2023-10-09 Nr. S23-216

Į 2023-09-22 Nr. (30-2)-A4E-9738

**DĖL JŪRINIŲ VĖJO ELEKTRINIŲ PARKO ĮRENGIMO IR EKSPLOATACIJOS LIETUVOS JŪRINĖJE TERITORIJOJE POVEIKIO APLINKAI VERTINIMO ATASKAITOS**

## Reglamentuotas (sausumoje) leistinas poveikis vietos kraštovaizdžiui

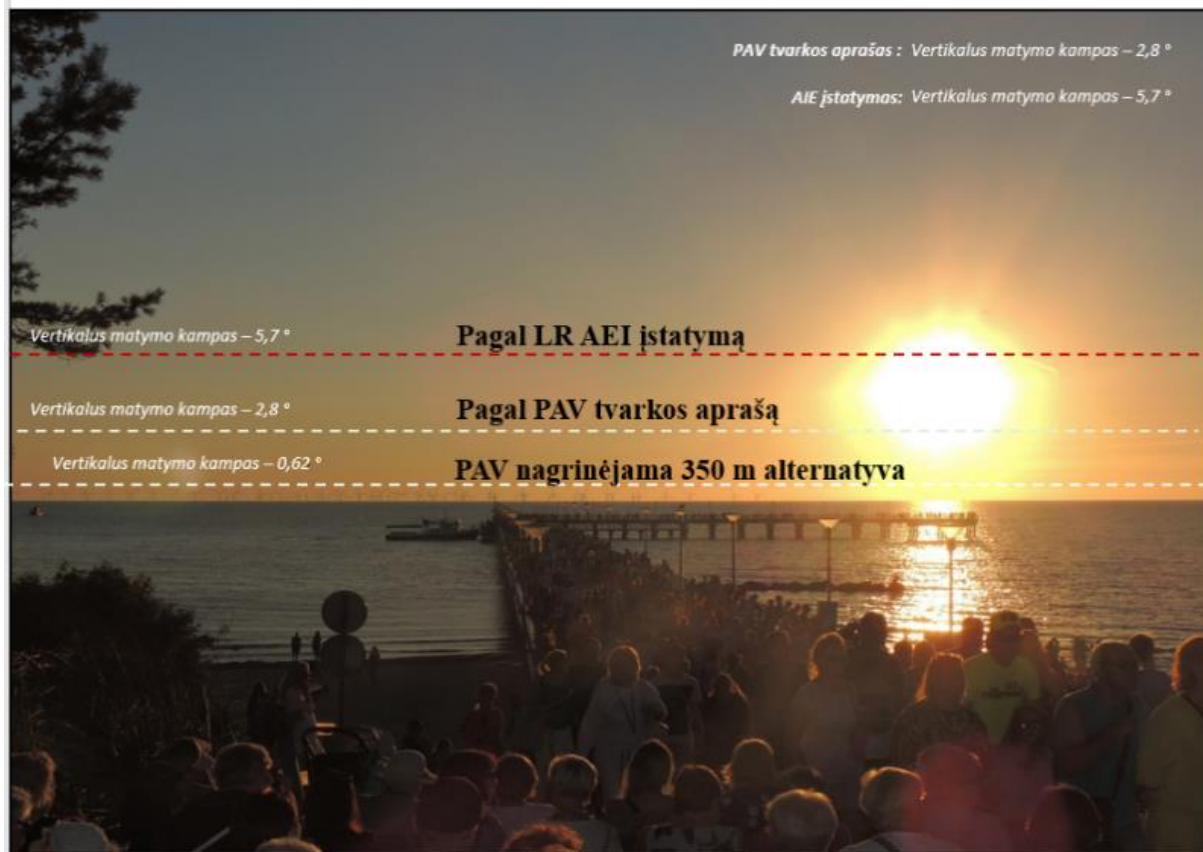
2. Atsižvelgiant į pastabą papildyta 4.5.2 skyriaus 4.5.10 lentelė, nurodant apskaičiuotus vertikalų ir horizontalų matymo kampus iš visų analizuotų regyklų 350 m bendro aukščio VE, kai VE įrengimo vietos atitrauktos 2 km nuo „Natura 2000“ teritorijos ribos. Pažymėtina, kad pagal teisės aktais nustatytus vizualinio poveikio vertinimo kriterijus (pvz., LR Atsinaujinančių energijos išteklių įstatyme pateikti reikšmingo poveikio kriterijai, LR PAV tvarkos apraše pateikti aukštų statinių vertikalaus matymo kampo kriterijai) 350 m aukščio VE vizualinio poveikio reikšmė visų trijų alternatyvų atveju yra gerokai mažesnė nei reikšmingo poveikio riba (žr. iliustraciją žemiau).
